Contribution n°3 Collectif QUICURY

Espace Réservé 3 « Extension du stade et aire de jeux »

Surface recalculée d'ER3

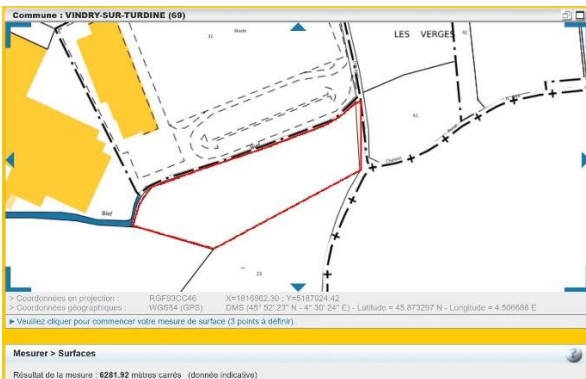
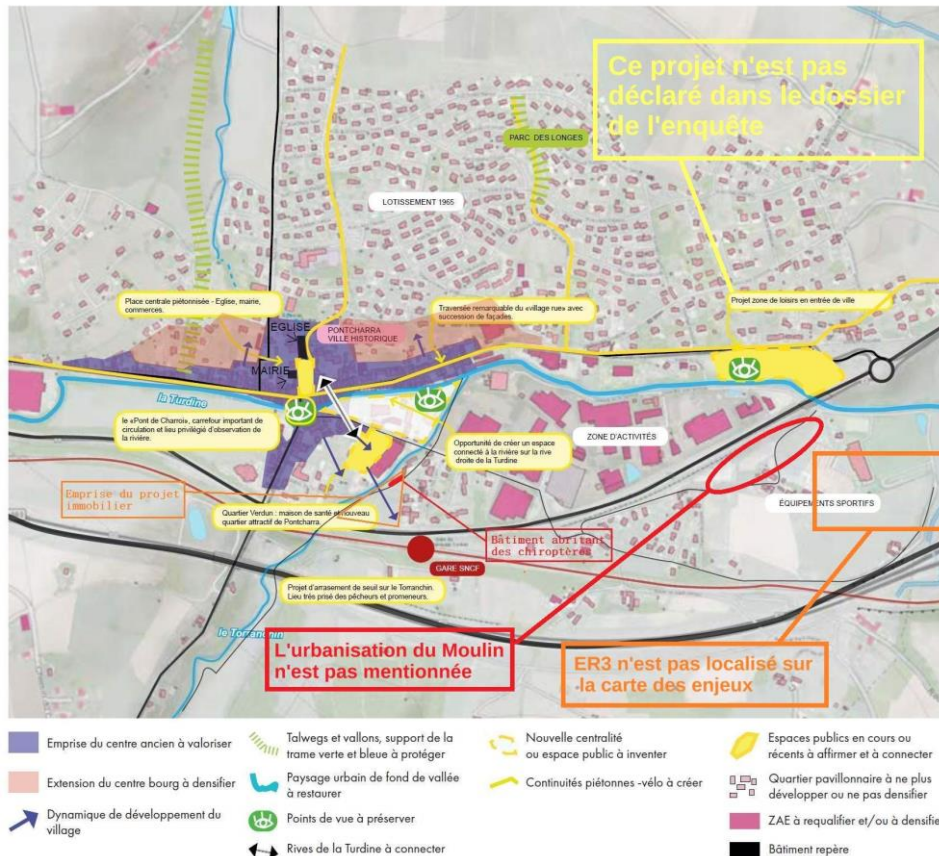
L'emprise d'ER3 sur 4 parcelles agricoles totalise une surface de

$2921 + 6746 + 6300 + 4360 = 20327\text{m}^2$ soit plus de 2 hectares

La différence est ici de $20\,000 - 9\,400 = 10\,600\text{m}^2$ soit plus du double déclaré

Comment expliquer cette différence ?

Quelle est donc la consommation d'ENAF consommée avec ER3 ?

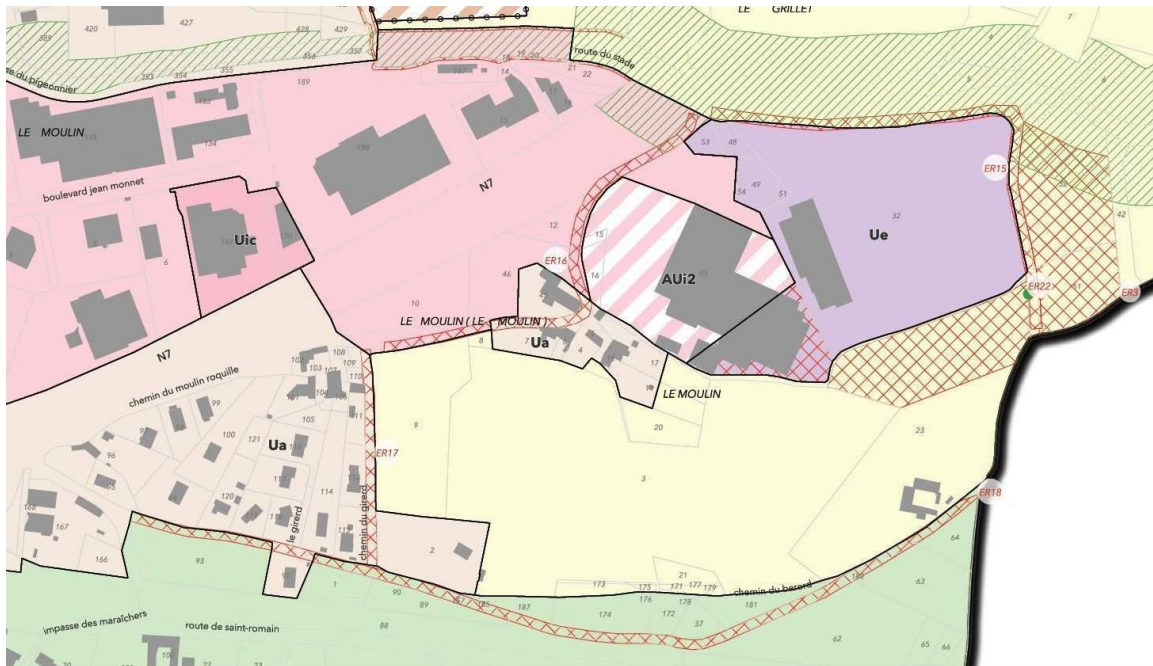
ER3 existe dans le PLU 2023 en secteur Ue et avec une emprise moindre emprise que 2026

ER3 double sa surface, change son zonage Ue existant en A et consomme du secteur A sur son extension.

Selon nos calculs, ER3 consommera donc 20 327m² de terres agricoles pour du loisirs.

Deux erreurs matérielles se sont glissées dans le règlement graphique avec les mentions ER15 et ER22 qui concernent d'autres emplacements :

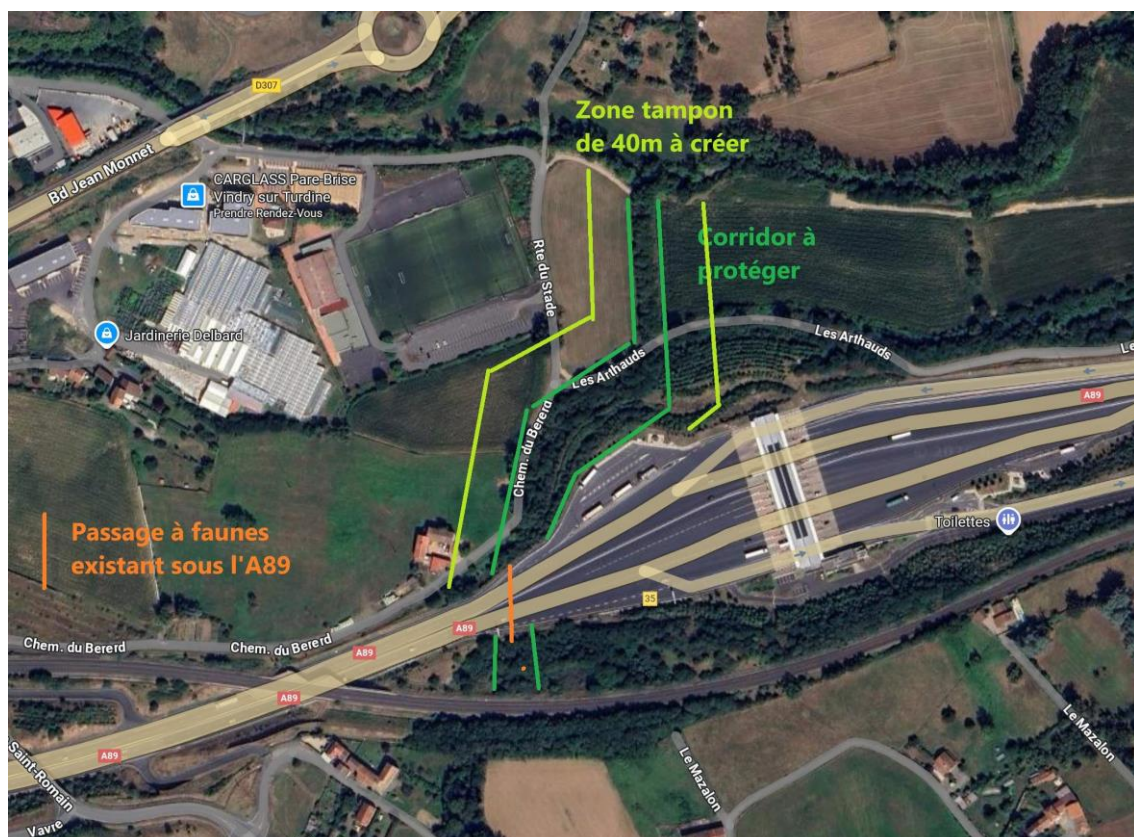
- les  Espace boisé classé en 2023 le long de la Turdine et au Sud des serres du Moulin **disparaissent en 2026**,
- les  Elément boisé remarquable en 2023 au Nord de la Turdine, au Nord de la zone Uia, le long de la D307, sur la zone Ue et sur de moindres secteurs **disparaissent aussi**,
- le lit de la Turdine passe du secteur N en secteur A et Ui,
- il ne reste plus rien de « Naturel » autour du stade.

Questions : Où sont les études d'impact ?

Questions : Est-il légal de classer le lit de la Turdine, ripisylve, en Ui et A ?

Questions : Est-ce l'effet de la sécheresse 2026 ou « d'erreurs matérielles » ?

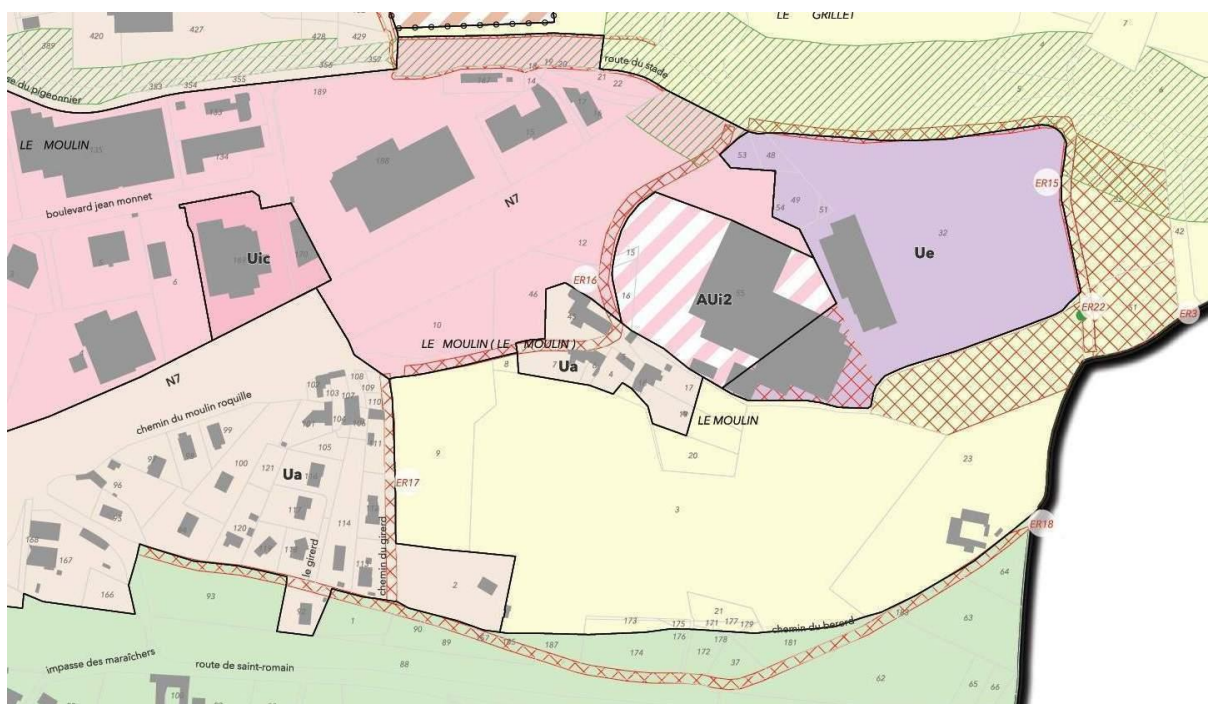
**Quelle autorité à dégrader la ripisylve située à l'Ouest du chemin des ARTHAUDS ?
Est-ce que des travaux d'élargissement du chemin des ARTHAUDS ont débuté ?**

Captures d’écran issues du même fichier

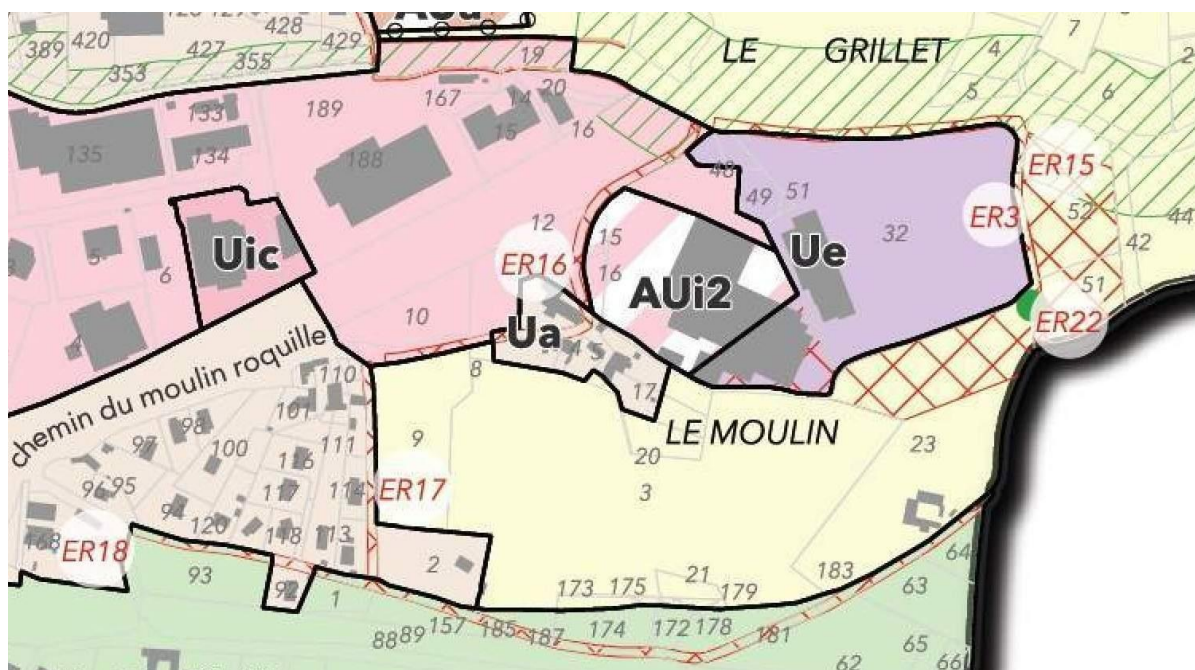
On constate des dysfonctionnements lors de la lecture du fichier suivant les pages et le zoom :
Si la majorité des données restent stables, il apparaît que les mentions des ER bougent pour certaines, un Ua aussi tandis que le second Ua disparaît ainsi que le nom de certaines voies.

Il aurait été plus aisé que les voies concernées par les ER soit affichées en permanence tel « chemin du moulin roquille ».

Question : Est-ce que ce problème peut être solutionné ?
